Ref : JJ2301006

Objet : enquête publique du projet de Parc éolien de Bermont

Ayant pris connaissance du dossier d'étude d'impact du projet éolien de la Bermont, notre association souhaite intervenir à ce sujet.

Figure 1 : localisation des différents parcs éoliens et des couloirs de migration

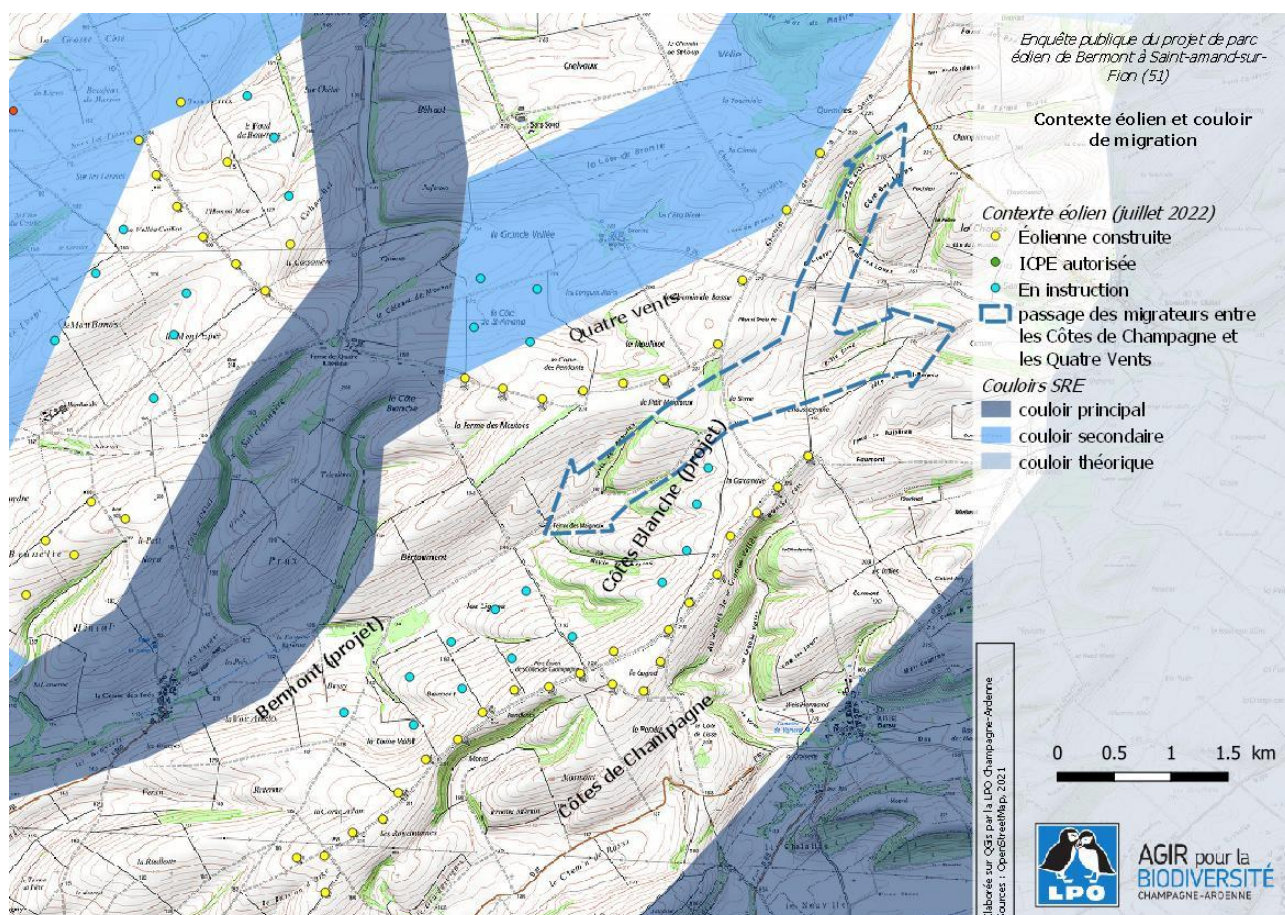
Dans le cas du projet de Bermont, les 8 éoliennes viennent s'insérer dans l'espace de respiration encore existant au nord du parc des *Côtes de Champagne*. L'effet barrière de ce dernier est limité en raison de son implantation parallèle à l'axe de migration. Les suivis comportementaux réalisés pendant 4 ans sur ce parc montrent bien que les migrateurs longent facilement la ligne d'éoliennes et, le cas échéant, parviennent à la franchir étant donné qu'elle ne comporte qu'une seule ligne d'éoliennes. Le seul point noir est le petit groupe de 5 éoliennes qui forment un bloc plus dense au centre de la ligne, groupe qui occasionne davantage de perturbations chez les migrateurs (cf. fig. 1).

Au-delà du parc des Côtes de Champagne lui-même, les observations faites par la LPO ont permis aussi de mesurer l'interaction avec le parc des Quatre Vents, situé un peu plus au nord. L'écartement minimum entre

les éoliennes des Côtes de Champagne et le parc des Quatre Vents est de 1270 m. Les deux lignes d'éoliennes, plus ou moins parallèles, offrent une forme en entonnoir très élargie et orientée dans le sens de la migration, et entre lesquelles les migrateurs s'engagent en suivant un relief en creux qui les canalise. Sur ce passage, que l'on pourrait assimiler à une trouée entre deux groupes d'éoliennes, les réactions d'effarouchement des migrateurs étaient très rares, voire inexistantes. L'écartement et le "resserrement" graduel des deux lignes d'éoliennes semblent suffisants pour laisser les migrateurs s'engager "en douceur" dans cette trouée. Ce constat est très intéressant car il a pu être mis en exergue avec les observations faites sur le parc éolien du *Mont Faverger*, situé à quelques kilomètres, dont la configuration est en deux lignes parallèles mais dont l'écartement n'est que de 1200 m d'un côté et seulement 900 m de l'autre. Le suivi comportemental a nettement montré que cette configuration était cette fois insuffisante et qu'une bonne partie des migrateurs, s'ils s'engageaient du côté le plus large, affichaient des mouvements de panique avant de sortir de l'emprise du parc par le côté plus étroit (moins de 1000 m).

Or le projet de Bermont va restreindre les possibilités de franchissement et cet aspect est minimisé dans l'étude d'impact : *"Au regard de l'implantation retenue, nous estimons que les effets barrières du parc seront faibles. En effet, il sera implanté parallèlement à l'axe de migration et au parc éolien déjà existant. Les effets barrières sont donc limités. L'ajout de nouvelles éoliennes peut légèrement accentuer l'effet barrière mais ne change rien au fait que l'espace demeure déjà fortement encombré par la présence d'éoliennes."* (page 393 de l'étude écologique).

Le projet de Bermont va donc complètement remettre en cause la fluidité du passage migratoire entre les deux parcs puisque qu'il va agrandir l'effet barrière qui va passer de quelques centaines de mètres à une largeur variant entre 700 m et 1500 m. Le fait de passer d'une seule ligne d'éoliennes, où l'espacement entre chaque mât permet une visibilité qui facilite le franchissement, à 3 lignes parallèles va considérablement augmenter la perturbation sur les migrateurs. En effet, ceux-ci ne pourront plus percevoir les trouées aussi facilement. N'oublions pas que sur le terrain, les mâts se superposent visuellement par effet de perspective et la grande taille des éoliennes abolie les distances ; une voie de passage entre les mâts, qui paraît évidente vue sur une carte, n'aura pas cette évidence in situ.

Vu la problématique que pose l'évaluation des impacts cumulatifs sur la migration, la LPO estime qu'il conviendrait de réaliser une analyse plus poussée, en menant par exemple une étude avec la technologie radar à grande échelle, et de conditionner l'acceptation du projet de Bermont aux conclusions de cette analyse.
